公共工程生態檢核自評表

工程基本資料	計畫及工程名稱	縣市管河川及區域排水整體改善計畫 -防洪綜合治理計畫 埔心溪下中福支線斷面 15.1 至斷面 18 護岸治理工程(含改建無名橋 6 及黃厝橋)	設計單位	崇峻工程顧問有限公司
	工程期程	300 日曆天	監造廠商	崇峻工程顧問有限公司
	主辦機關	桃園市政府水務局	營造廠商	興興營造有限公司
	基地位置	地點：桃園市(縣)蘆竹區(鄉、鎮、市)中福里(村) TWD97 座標 X：276389.101 Y：2765176.643	工程預算/經費(千元)	300,000
	工程目的	因現有河道通水斷面不足，故改建現況護岸及橋梁，藉以增加通水面積，協助排洪。		
	工程類型	☐ 交通、 ☐ 港灣、 ☒ 水利、 ☐ 環保、 ☐ 水土保持、 ☐ 景觀、 ☐ 步道、 ☐ 其他_____		
	工程概要	新建擋土牆共 L=1083m；護岸加高共 L=168m；新建 L 型牆 L=772m；橋樑改建(版橋)2 座。		
	預期效益	本工程施作完成後，可保護桃園市蘆竹區福興二街及下中福段河岸周邊居民生命財產之安全。		
階段	檢核項目	評估內容	檢核事項	
工程計畫核定階段	一、專業參與	生態背景人員	是否有生態背景人員參與，協助蒐集調查生態資料、評估生態衝擊、擬定生態保育原則？ ☐ 是 ☒ 否：生態團隊進場時為設計階段	
	二、生態資料蒐集調查	地理位置	區位： ☐ 法定自然保護區、 ☒ 一般區 (法定自然保護區包含自然保留區、野生動物保護區、野生動物重要棲息環境、國家公園、國家自然公園、國有林自然保護區、國家重要濕地、海岸保護區…等。)	
		關注物種及重要棲地	1. 是否有關注物種，如保育類動物、特稀有植物、指標物種、老樹或民俗動植物等？ ☐ 是 ☒ 否：生態團隊進場時為設計階段 2. 工址或鄰近地區是否有森林、水系、埤塘、濕地及關注物種之棲地分佈與依賴之生態系統？ ☐ 是 ☒ 否：生態團隊進場時為設計階段

附表 D-02 生態專業人員現場勘查紀錄表

附表 D-03 工程方案之生態評估分析

編號: C-03-3

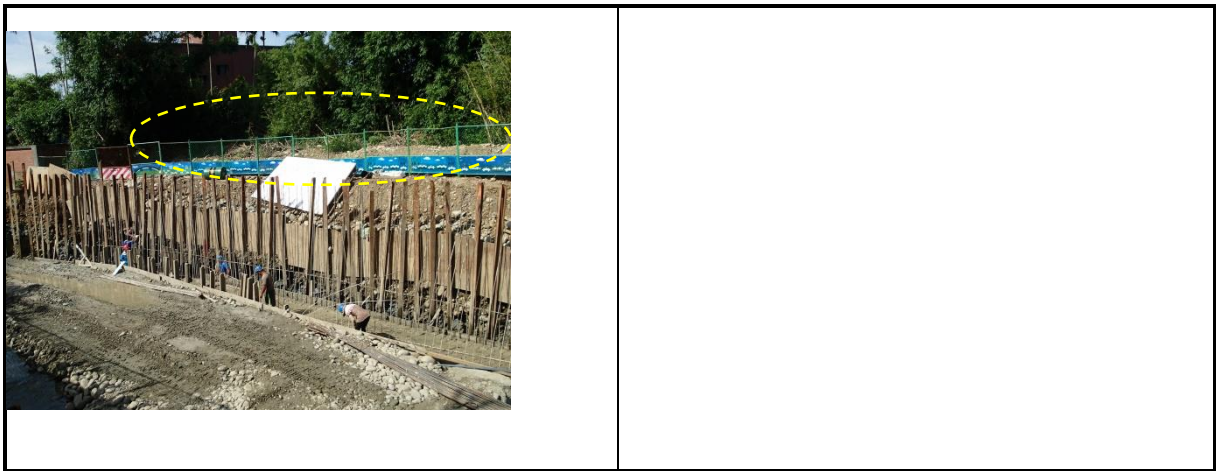
勘查日期	民國 108 年 06 月 20 日	填表日期	民國 108 年 06 月 24 日
紀錄人員	王玠文	勘查地點	工地現場
人員	單位/職稱	參與勘查事項	
王玠文	觀察家生態顧問公司/專員	施工中現勘	
現勘意見		處理情形回覆	
提出人員(單位/職稱) __ 王玠文 __		回覆人員(單位/職稱) __ 蘇煒哲 __	
1. 施工便道上可看見少許垃圾，大多為礦泉水的寶特瓶，建議施工時盡可能定點設置垃圾桶，將瓶罐集中回收。 2. 已改善水質狀況，後續施工請繼續維持。  3. 盡可能減少工程開挖範圍(護岸後方)。		1. 配合辦理 2. 配合辦理 3. 配合辦理
